東通原子力発電所1号炉審査資料	
資料番号	A1-CA-0108
提出年月日	2022年6月30日

東通原子力発電所  
震源を特定せず策定する地震動の評価について

2022年6月30日  
東北電力株式会社

## 審査会合におけるコメント

地震基盤相当面における標準応答スペクトルに適合する模擬地震波

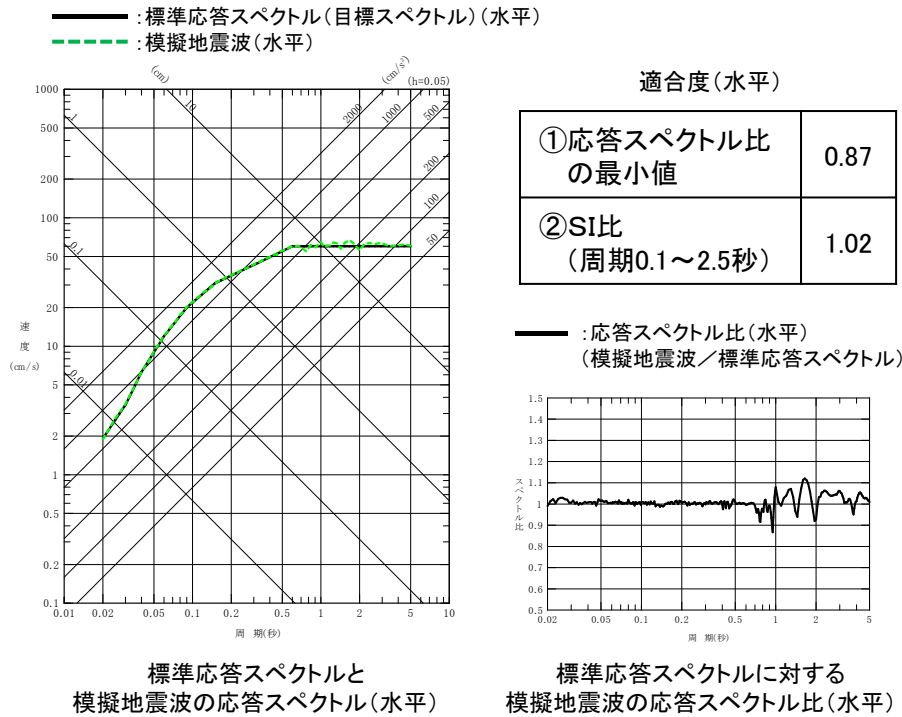
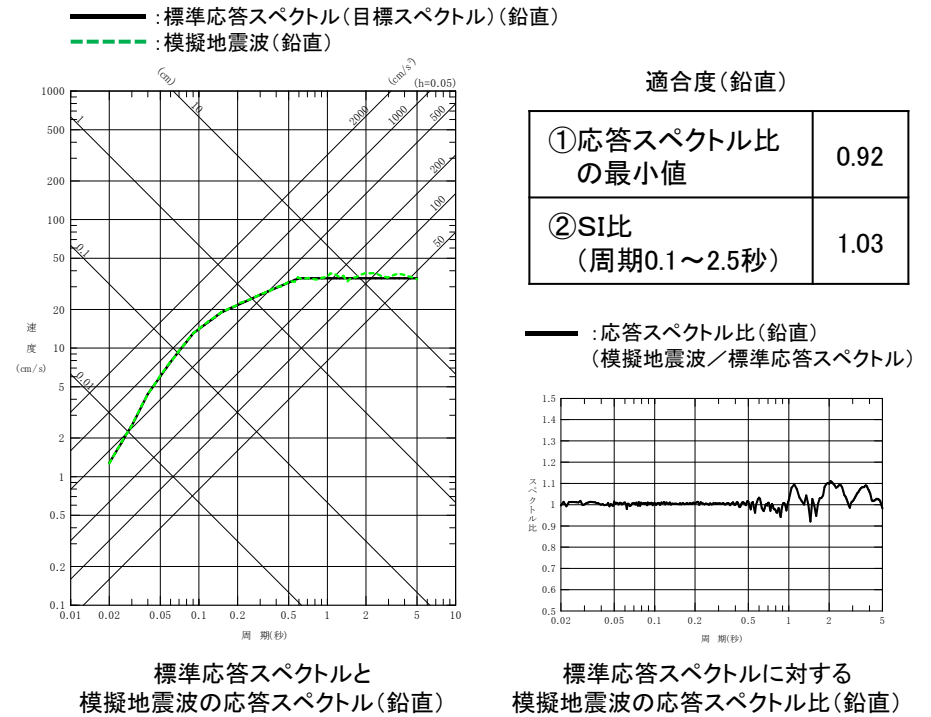
No.	コメント時期	コメント内容	今回ご説明資料の掲載箇所
S218	2022年4月11日 第1039回審査会合	「震源を特定せず策定する地震動」の地震動評価について、以下の事項を反映すること。	
		・2004年北海道留萌支庁南部の地震を考慮した地震動について評価内容を詳細に記載すること。	p.10～p.43
		・標準応答スペクトルの模擬地震波は、地震規模をM7.0とした結果を提示すること。 ・ガイドの記載に従い、実観測記録の位相を用いた模擬地震波の検討を実施すること。	p.45～p.58

- 一様乱数の位相特性を持つ正弦波の重ね合わせによって作成する模擬地震波の振幅包絡線の経時的変化は、以下の諸元を用いてNoda et al.(2002)の方法により評価する。

- ・振幅包絡線の経時的変化算定の諸元: マグニチュード7.0, 等価震源距離10km

地震規模は、武村(1990)の $M_0$ - $M$ 関係及びKanamori(1977)の $M_0$ - $M_w$ 関係から導かれる経験式( $M_w=0.78M+1.08$ )と、全国共通に考慮すべき地震動の地震規模( $M_w$ 6.5程度未満)との関係から、 $M_w$ 6.5の場合の $M$ は約6.95となることから $M$ 7.0に設定。
